Parere n. 288 del 25 giugno 2021

Progetto:	<p><i>Verifica di ottemperanza</i></p> <p><i>Realizzazione di un impianto di stoccaggio Gas "Bordolano Stoccaggio" in Comune di Bordolano (CR)</i></p> <p><i>Prescrizioni A.9 (subsidenza) e A.8 (microsismica) del Decreto DVA-DEC-2009-0001633 del 12.11.2009</i></p> <p><i>Prescrizione n. 1) del provvedimento di esclusione DVA-2013-0018804 del 08.08.2013 come modificato dal provvedimento DVA-2014-0014583 del 16.05.2014</i></p> <p>ID_VIP_6105 (A.8 , n. 1) ID_VIP_6106 (A.9)</p>
Proponente:	STOGIT S.p.A.

Figura 1 – Rete di monitoraggio sismico

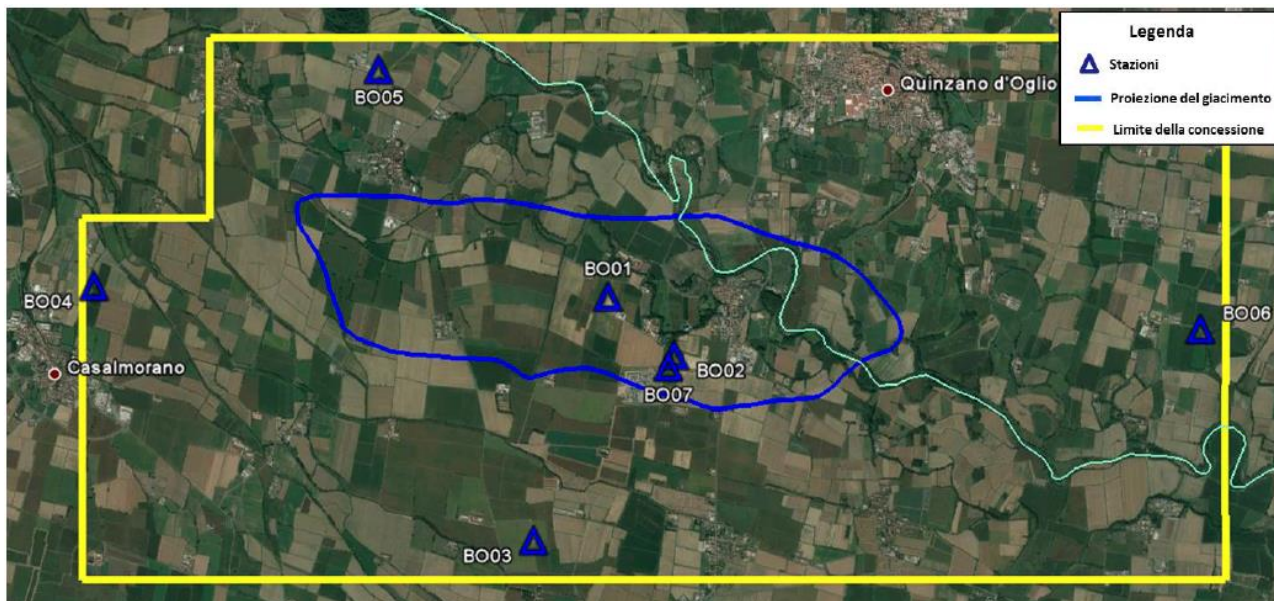
Il piano di monitoraggio sismico, messo a punto da Stogit e concordato con ARPA Lombardia si è basato sull'installazione di una rete di superficie composta da sette stazioni. La rete è operativa dal 19 dicembre 2013, con le prime tre stazioni collocate in aree di proprietà Stogit/Snam; una quarta stazione è stata installata nel luglio 2014. A completamento della rete ulteriori tre stazioni, poste in terreni di proprietà privata, sono state attivate nel corso del 2016 (Figura 1). Alla relazione tecnica presentata dal Proponente sono allegate le schede tecniche delle stazioni.

Le stazioni BO02 e BO05 sono dotate di pozzetto per l'alloggiamento del sismometro a profondità di 70 metri; questa configurazione consente di acquisire segnali di migliore qualità, meno affetti dal disturbo superficiale di origine antropica, garantendo una più elevata sensibilità della rete e una riduzione della soglia di detezione.

Nel corso del 2020 le singole stazioni hanno avuto una percentuale di funzionamento superiore al 95% (BO01 100%, BO05 e BO06 96.72%); nel gennaio 2019 sono stati integrati e potenziati i pannelli fotovoltaici riducendo problemi di mancata alimentazione della strumentazione.

Fino al 31 dicembre 2020 la rete non ha registrato sismi locali, ossia ricadenti entro un raggio di 5 km ed entro i limiti definiti dai domini di rilevazione interno ed esterno. I sismi più prossimi presentano distanza epicentrale superiore a 23 km dal centro del giacimento (di coordinate LAT 45.29° e LONG 9.96°). Nel complesso i dati acquisiti evidenziano per l'area di Bordolano un tasso di sismicità naturale ridotto.

In ordine alla verifica di ottemperanza alla prescrizione **n. A.8** (microsismica) del decreto di compatibilità ambientale DM 0001633 del 12/11/2009, la prescrizione è ottemperata con riferimento ai dati forniti aggiornati fino al 31 Dicembre 2020.
